Processo de Avaliação de Impacte Ambiental n.º 550 / PL20241014009102

Projeto: Exploração Pecuária da Herdade de Cabrins

Assunto: Pedido de Elementos Adicionais do Estudo de Impacte Ambiental (EIA)

Figura 1 - Distância de 406 m entre a Pecuária e recetor sensível mais próximo

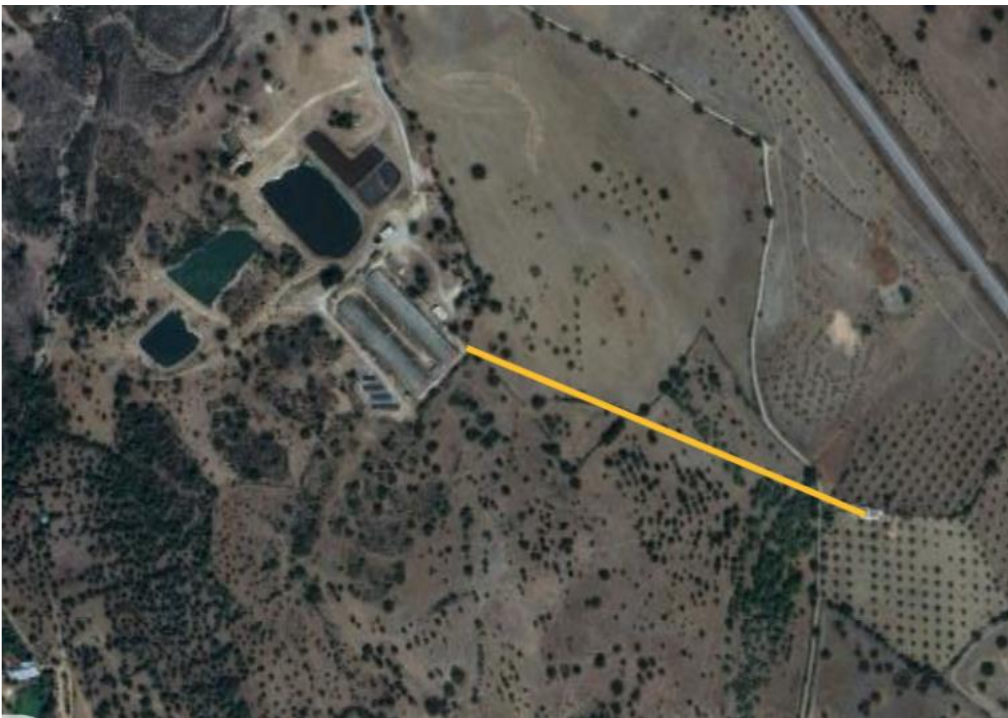
A modelação deverá permitir fornecer as concentrações no ar ambiente dos poluentes Metano (CH₄), Amoníaco (NH₃), Protóxido Azoto (N₂O), Ácido Sulfídrico (H₂S), Partículas atmosféricas PM₁₀ e Dióxido de Carbono (CO₂), junto dos recetores sensíveis identificados, as habitações do Crato a 800 m e uma habitação isolada que se encontra a 406 m dos pavilhões.

6 - Solicita-se que seja avaliado o nível sonoro contínuo equivalente do ruído residual junto às habitações mais expostas (a 800 metros, habitações do Crato, e habitação isolada que se encontra a 406m dos pavilhões), bem como seja estimado, relativamente a cada período de referência, o valor do nível sonoro contínuo equivalente do ruído resultante do aumento do efetivo. Deverá, ainda, ser indicado o acréscimo de ruído que ocorre durante o período da alimentação, referindo as horas a que essa atividade se realiza.
